# SAMMENDRAG AV UTTALELSER, SAMT VURDERING

## PLANID 5113 - Landstrøm Fosen

Figur 1: Dette er en tidlig skisse av ønsket tiltak. Men her ser man pullertene sammen med kabelskap/uttaksskap.

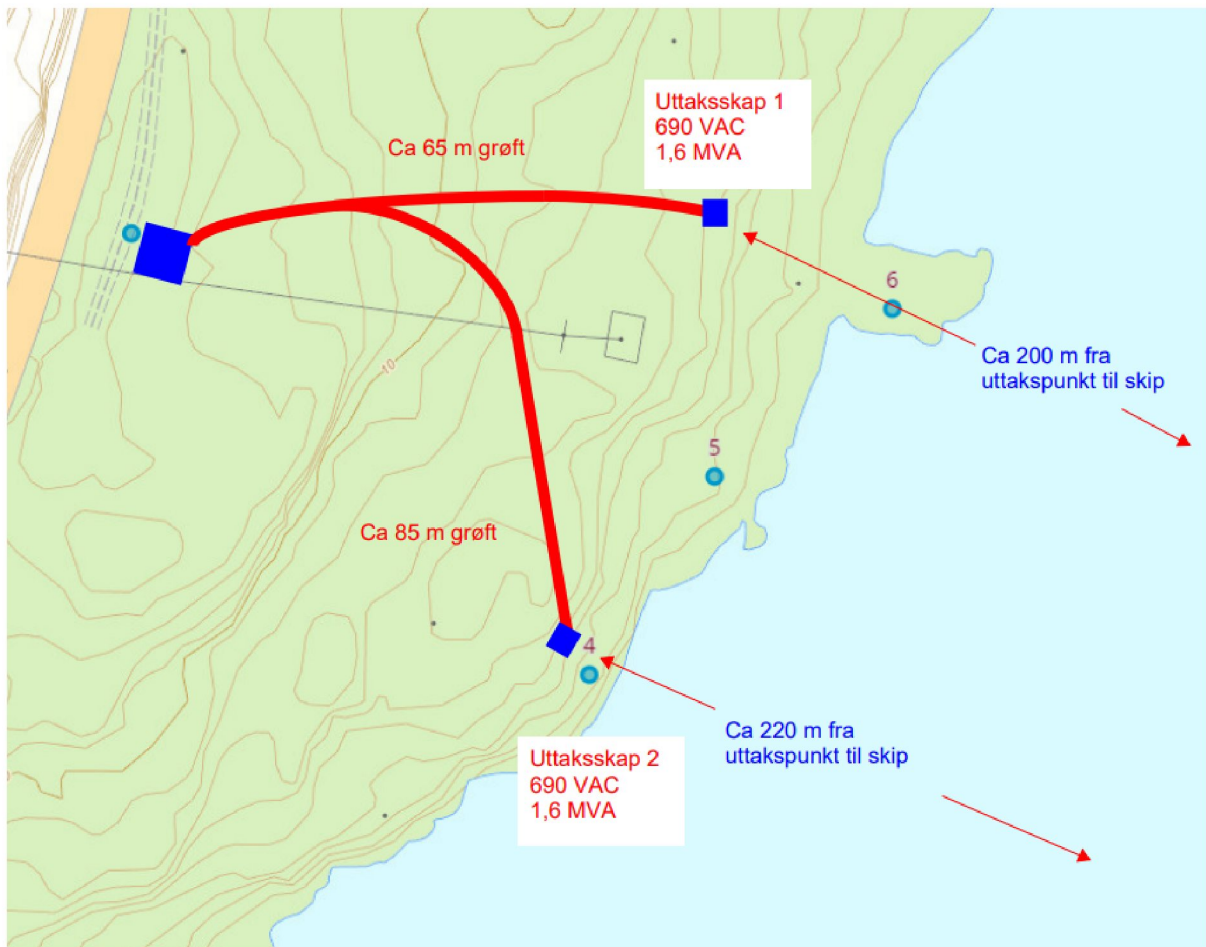
«En inngjerding av hensynssonene H370\_2 og 3 vil medføre nye barrierer på en del av strandsonene som fremstår som tilgjengelig og relativt uberørt i dag, noe som vil være uheldig ut fra strandsonerinteressene. Dette kommer i tillegg til etablering av ny brygge, slik at det etableres tiltak som bryter strandlinjen på tre steder.

Fylkesdirektøren gir faglig råd om at det vurderes løsninger for ilandføring som ikke medfører at deler av strandsonen må gjerdes inn. Dersom dette ikke er mulig ut ifra tekniske eller sikkerhetsmessige hensyn bør det vurderes om ilandføring av sjøkabler kan gjøres på et punkt i stedet for to.

I dag er vanlig praksis at strømkablene går langs trossene til skipet og ned i nærmeste fortøyningspullert. Fra fortøyningspullerten vil kablene ligge på bakken opp til kabelskapene. For at det ikke skal bli konflikter mellom ferdsel og kabler må området på land gjerdes inn. Det er ikke noe krav til type inngjerding, men inngjerdingen må være en fysisk avsperring av området. Det vil med andre ord ikke kunne være fri ferdsel i strandsona mellom kabelskapet og pullerten av sikkerhetsmessige hensyn. I forhold til om en kan ta i land kabel på et punkt i stedet for to, så vil det være mulig, men av sikkerhetsmessige hensyn må en ha to kabelskap og en må derfor ha ilandføring på to punkt. Eventuelt så blir det ilandføring på et punkt, men fortsatt to traseer for kabler. Per i dag er det dermed ikke kommet en praksis der kabler blir gravd ned, men en kan ikke utelukke at dette kan bli en mulighet i framtiden.

Kabelskapene/uttaksskapene plasseres like bak en eksisterende pullert/fortøyningsfeste. Strandsonen ved Uttaksskap 2 (figuren under) er relativt bratt, her er det en stigning på 1:2 (26,5 grader). Det vil være vanskelig å ferdes langs strandlinjen på dette punktet, også i dag. Bryggen som anlegges vil bli etablert like nord for pullert 4. Dette området er også relativt bratt og vanskelig å ferdes i, i dag. Det området som blir avgrenset, i forhold til dagens bruk, er ved pullert 6. Pullerten står på en flat halvøy. Fra halvøya og nordover til bebyggelsen er det relativt slakt og her er det mulig å gå i strandsonen. Ved bruk av det nordligste kabelskapet vil denne halvøya bli utilgjengelig å ferdes i for allmennheten. Kommunen har likevel vurdert at behovet for landstrøm vil veie tyngre i en slik sak. Det har vært et gjentakende problem med støy og tilsoting av nærliggende hus og eiendommer i tidligere opplagsperioder. Å tilrettelegge for landstrøm vil føre til mindre støy og forurensing, og vil være mer positivt for beboere og fugle- og dyrelivet i området, enn å tillate opplag med marin diesel og aggregat.
